## NOTAT

2013-0152721

### Notat om høringssvar i forbindelse med offentlig fremlæggelse af planforslag for August Schade Kvarteret

#### Ændringsforslag vedrørende lokalplanen

Tegning nr. 2 – Anvendelse ændres fra:

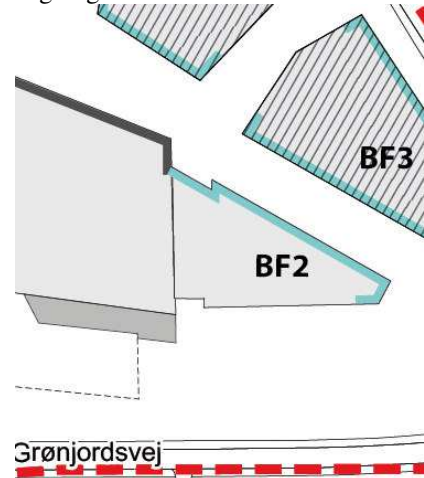
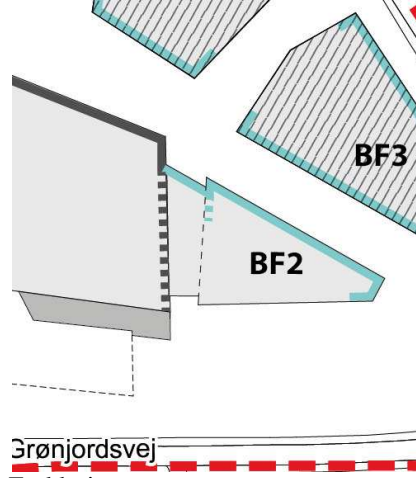
**Stk. 3. Sammenbygning af byggefelt 1 og 2.**

*Byggefelt 1 og 2 kan sammenbygges som vist på tegning nr. 2. Hvis byggefelterne ikke sammenbygges, skal der fra hvert byggefelt holdes en afstand på mindst 5 m til et evt. matrikelskel og mindst 10 m mellem byggefelterne.*

Den stiplede linjer viser, at hvis byggefelterne ikke sammenbygges, vil der for en bygning indenfor byggefelt 1 blive stillet særlige krav til stueetagens gulvkote langs bygningens østlige afslutning jf. § 5 stk. 6 (stk. 7 jf. ovenstående). I samme situation skal en bygning indenfor byggefelt 2 mod vest have udadvendte stueetager nærmest den indre gade.

Tegning nr. 5 - Byrum og beplantning ændres fra:

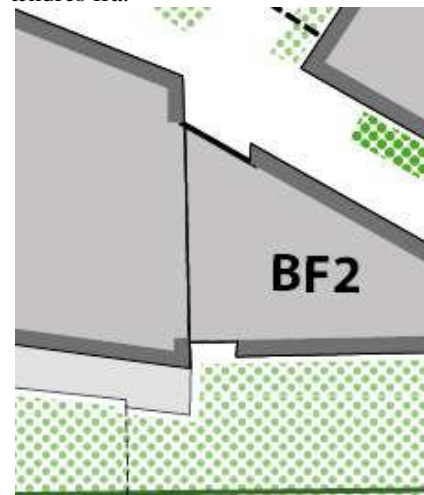
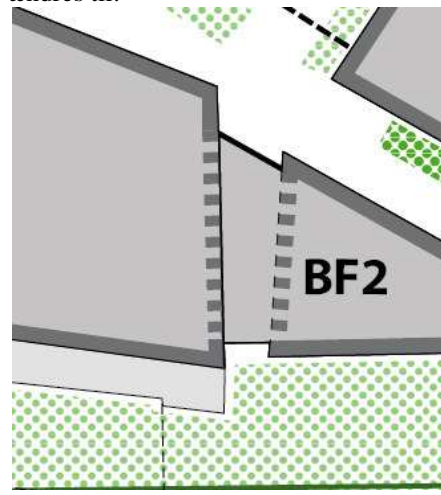
De stiplede linjer viser, at kommende bygninger skal udformes med base, hvis byggefelterne ikke sammenbygges.

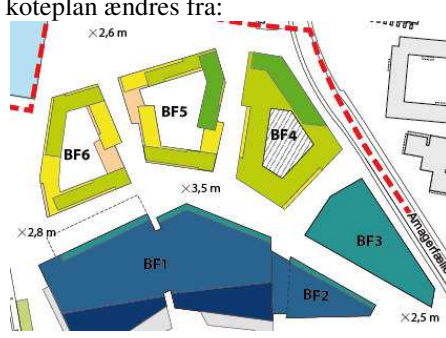
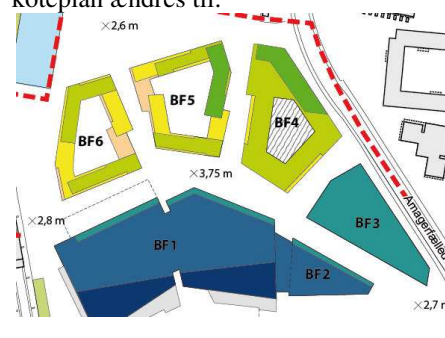
<p>Tegning nr. 4 - Bygningshøjder og koteplan ændres fra:</p> 	<p>Tegning nr. 4 - Bygningshøjder og koteplan ændres til:</p>  <p>Forklaring: De maksimale koter angivet for den indre gade opjusteres med op til 25 cm. Med de ændrede byrumskoter er der indbygget tilstrækkelig fleksibilitet, og det overflødiggyr yderligere tolerance, som derfor udelades.</p>
---	---

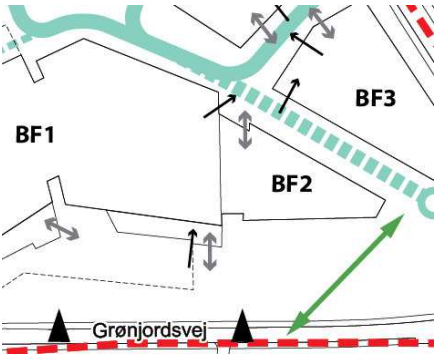
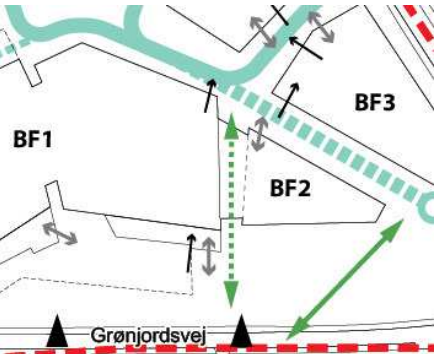
<p>Tegning nr. 3 – Vej- og stiforhold ændres til:</p> 	<p>Tegning nr. 3 – Vej- og stiforhold ændres til:</p>  <p>Forklaring: Det angives, at der skal etableres en stiforbindelse mellem byggefelt 1 og 2, hvis byggefeltene ikke sammenbygges. Af hensyn til stien ændres retningen på de nordlige adgange for biler/lastbiler fra/til byggefelt 1 og 2.</p>
<p>§ 11, stk. 1 ændres fra:</p> <p><b>Stk. 1. Ibrugtagning af byggeri inden for byggefelt 1 og 2</b></p> <p>Byggeri inden for byggefelt 1 og 2 må ikke tages i brug før der efter Teknik- og Miljøforvaltningens nærmere anvisning er etableret eller sket tilslutning til de i § 7, stk. 4, 5, 6 og 8 fastlagte anlæg i form af:</p> <ul style="list-style-type: none"> <li>- den indre gade.</li> <li>- det grønne byrum langs Grønjordsvej.</li> <li>- pladsen ved krydset mellem Amagerfælledvej og Grønjordsvej.</li> <li>- pladsen ved Emil Holms Kanal.</li> </ul>	<p>§ 11, stk. 1 ændres fra:</p> <p><b>Stk. 1. Ibrugtagning af byggeri inden for byggefelt 1 og 2</b></p> <p>Byggeri inden for byggefelt 1 og 2 må ikke tages i brug før der efter Teknik- og Miljøforvaltningens nærmere anvisning er etableret eller sket tilslutning til de i § 7, stk. 4, 5, 6 og 8 fastlagte anlæg i form af:</p> <ul style="list-style-type: none"> <li>- den indre gade.</li> <li>- det grønne byrum langs Grønjordsvej.</li> <li>- pladsen ved krydset mellem Amagerfælledvej og Grønjordsvej.</li> <li>- pladsen ved Emil Holms Kanal.</li> </ul> <p>Samt en eventuel sti mellem byggefelt 1 og 2 jf. § 4, stk. 8.</p>
